**Bovenste korf sleept tegen de buitendeur
nieuwe buitendeurpakking RD-nr. 426 976**

Betroffen modellen: Alle DIVA 60cm modellen waarvan de PNC met 911 9xx xxx begint.

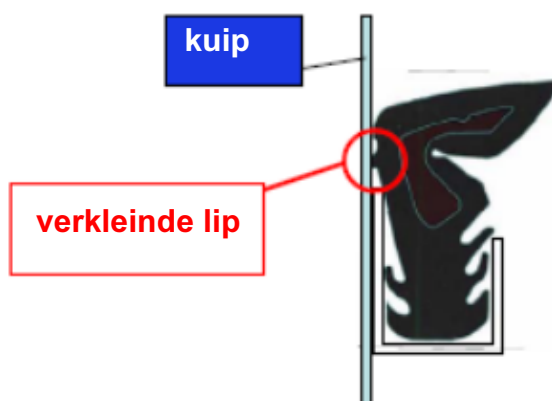
Wij informeren u erover dat in alle vanaf maart 2007 geproduceerde 60cm vaatwassers (serienr. 710xxxxx) een nieuwe buitendeurpakking werd ingevoerd. De wijziging bestaat erin dat de lip die met de kuiprand in contact komt (zie afb.), werd verkleind.

RD-nr.
Oude pakking	426 367
Nieuwe pakking	426 976

Bij technische ingrepen aan modellen met serienummer vóór 710xxxxx wegens storingen tussen de bovenste korfrail en de buitendeurpakking moet de nieuwe buitendeurpakking worden gebruikt.
